AU-2021-13 Skjækra landskapsvernområde - godkjenning av platting ved hytte Andreastjønna 6 - Øystein Klokkehaug

AU-2021-13 Saksframlegg

Skjækra landskapsvernområde – søknad om godkjenning av platting – Øystein Klokkehaug

Fig. 1: Målsatt tegning av eksisterende og planlagte plattinger i tilknytning til hytte Andreastjønnna 6 med Gnr/Bnr/Fnr 80/1/25 i Snåsa kommune.

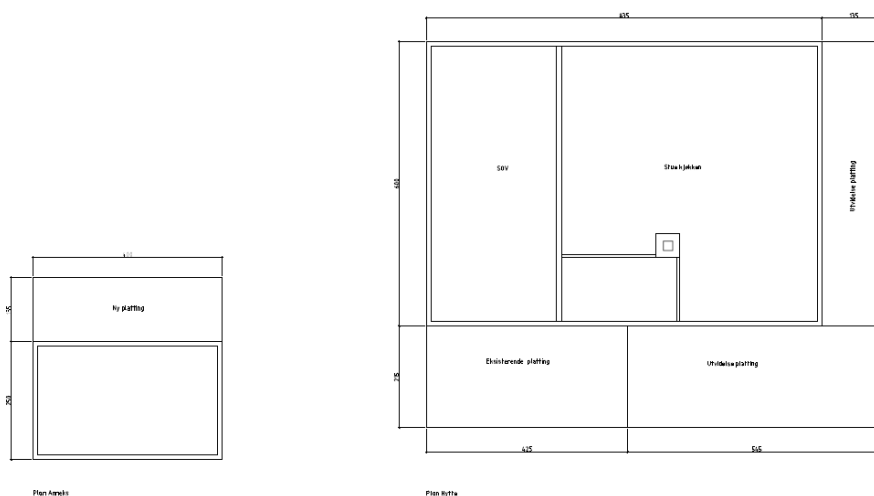
- Med hjemmel i verneforskriftens § 3, punkt 1.3a gis Øystein Klokkehaug og Liv Austheim tillatelse til oppføring av plattinger i tilknytning til hytte Andreastjønna 6 med Gnr/Bnr/Fnr 80/1/25 i Snåsa kommune.
- Plattingenes størrelse er på til sammen 34,4 m², og utformingen av plattingene skal være i henhold til fig. 1.
 - Eksisterende platting – 9,15 m² – høyde over bakken 0,0 m til 0,2 m
 - Utvidelse av eksisterende platting – 19, 85 m² – høyde over bakken opp til 0,7 m, gjennomsnittlig under 0,5 m.
 - Ny platting ved nordveggen av annekset/uthuset – 5,4 m² – høyde over bakken opp til 0,35 m, gjennomsnittlig 0,25 m.
 - Areal av platting måles som det faktiske arealet plattingen dekker (ytterkant av platting).

- Søker må påberegne seg at det vil bli gjennomført tilsyn for å kontrollere at vilkårene i dispensasjonen er fulgt
- **Tiltaket skal vurderes/godkjennes av Snåsa kommune i forhold til plan- og bygningslov. Kopi av kommunens skriftlige vurdering/godkjennelse sendes Blåfjella-Skjækerfjella-Lierne nasjonalparkstyre.**

Fig. 1: Målsatt tegning av eksisterende og planlagte plattinger i tilknytning til hytte Andreastjønna 6 med Gnr/Bnr/Fnr 80/1/25 i Snåsa kommune.

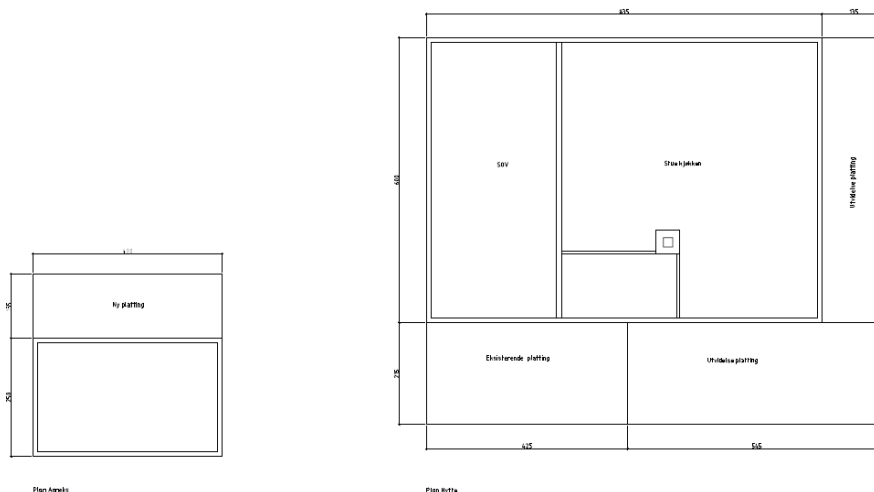
I søknaden opplyses det om at eksisterende platting ved hyttas sørvegg er 9,14 m² (2,15 m x 4,25 m). Klokkehaug og Austheim søker også om tillatelse til utvidelse av eksisterende platting med 19,82 m² (2,15 m x 5,45 m og 1,35 m x 6,0 m) ved å forlenge plattingen på hyttas sørvegg, samt ny platting ved østveggen. I tillegg søkes det om ny platting på 5,4 m² ved anneks/uthuset sin nordvegg. Det søkes om å få godkjent til sammen 34,36 m² med platting (se fig. 1).

Høyde over bakken varierer fra 0,0 m til 0,7 m.

- Plattingenes størrelse er på til sammen 34,4 m², og utformingen av plattingene skal være i henhold til fig. 1.
 - Eksisterende platting – 9,15 m² – høyde over bakken 0,0 m til 0,2 m

- Utvidelse av eksisterende platting – 19,85 m² – høyde over bakken opp til 0,7 m, gjennomsnittlig under 0,5 m.
 - Ny platting ved nordveggen av annekset/uthuset – 5,4 m² – høyde over bakken opp til 0,35 m, gjennomsnittlig 0,25 m.

- Areal av platting måles som det faktiske arealet plattingen dekker (ytterkant av platting).
- Søker må påberegne seg at det vil bli gjennomført tilsyn for å kontrollere at vilkårene i dispensasjonen er fulgt
